福島第一原子力発電所 特定原子力施設に係る実施計画変更比較表（第Ⅱ章 2.5 汚染水処理設備等）

福島第一原子力発電所 特定原子力施設に係る実施計画変更比較表 (2.16.1 多核種除去設備)

福島第一原子力発電所 特定原子力施設に係る実施計画変更比較表 (2.16.2 増設多核種除去設備)

福島第一原子力発電所 特定原子力施設に係る実施計画変更比較表 (2.16.3 高性能多核種除去設備)

図-4 配管概略図 (7/12)

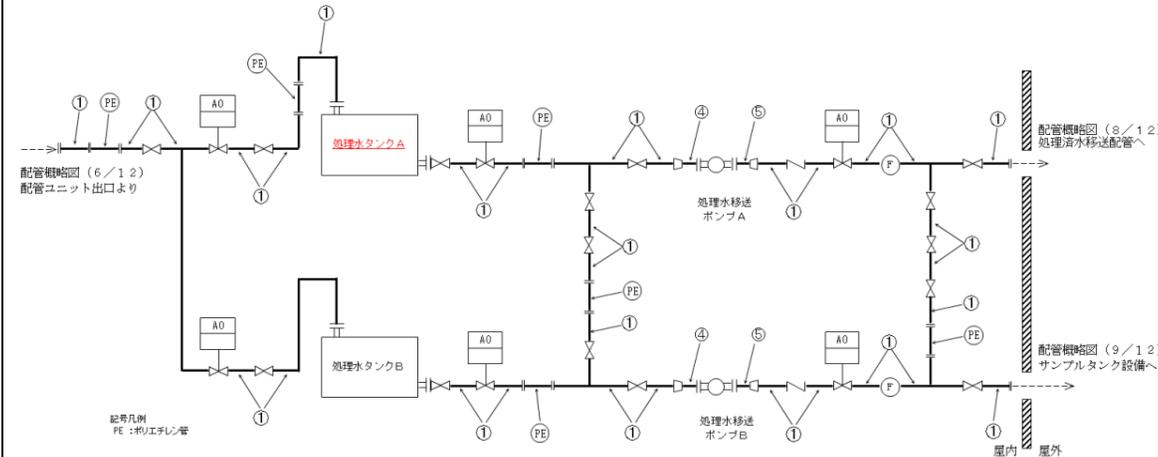
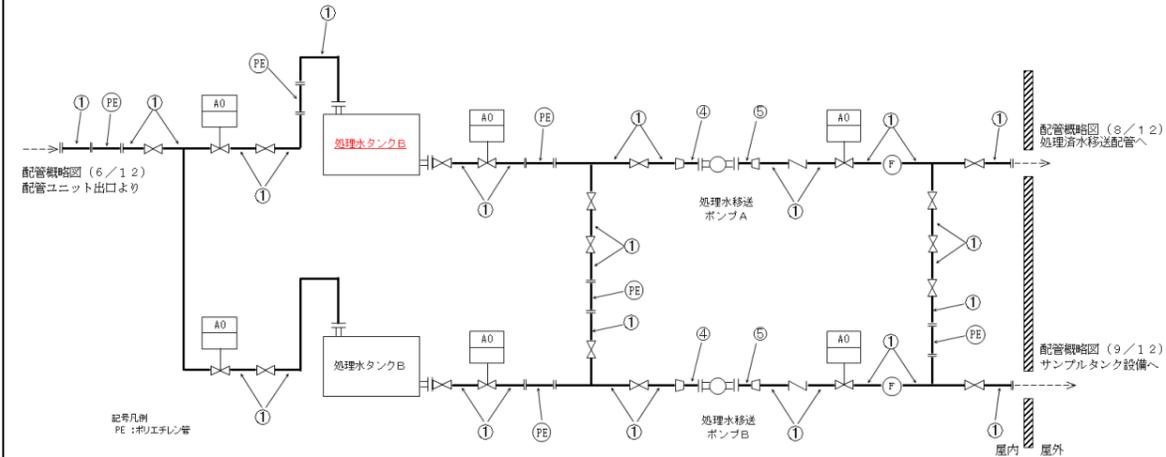
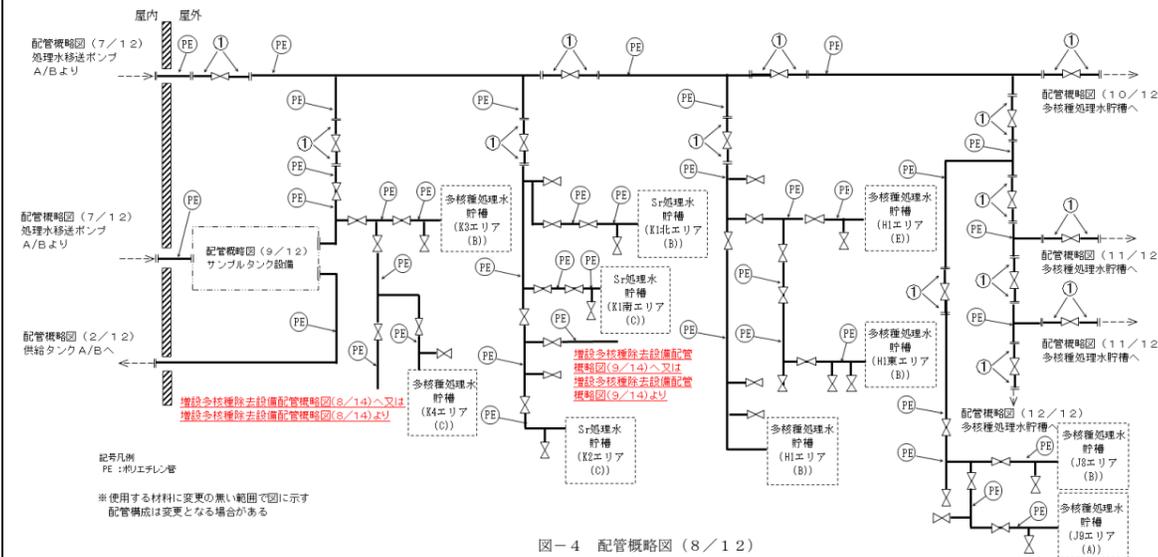
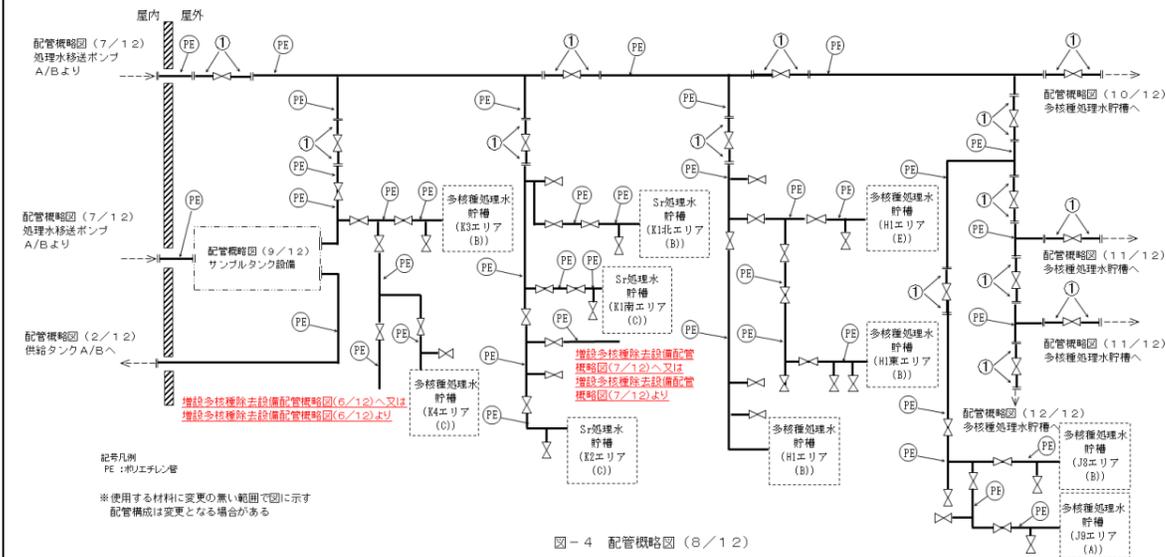
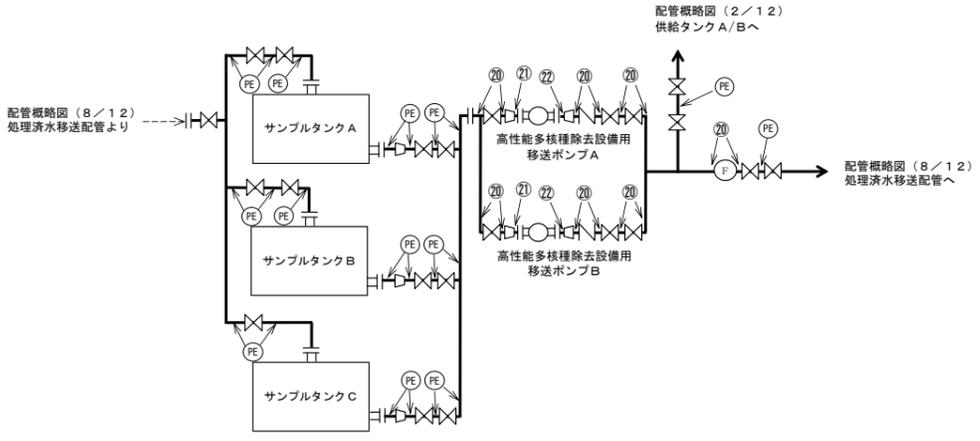
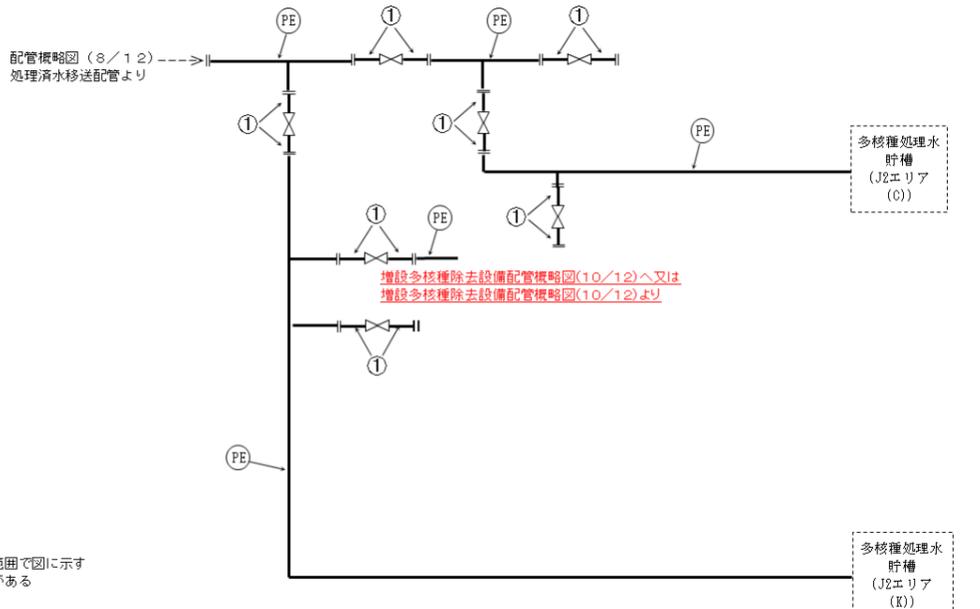
変更前	変更後	変更理由
 <p>図-4 配管概略図(9/12)</p>  <p>図-4 配管概略図(10/12)</p> <p>記号凡例 PE : ポリエチレン管</p> <p>※使用する材料に変更の無い範囲で図に示す配管構成は変更となる場合がある</p>	 <p>図-4 配管概略図(9/12)</p>  <p>図-4 配管概略図(10/12)</p> <p>記号凡例 PE : ポリエチレン管</p> <p>※使用する材料に変更の無い範囲で図に示す配管構成は変更となる場合がある</p>	<p>連絡配管追設による記載の変更</p> <p>記載の適正化</p>
<p>(中略)</p>	<p>(中略)</p>
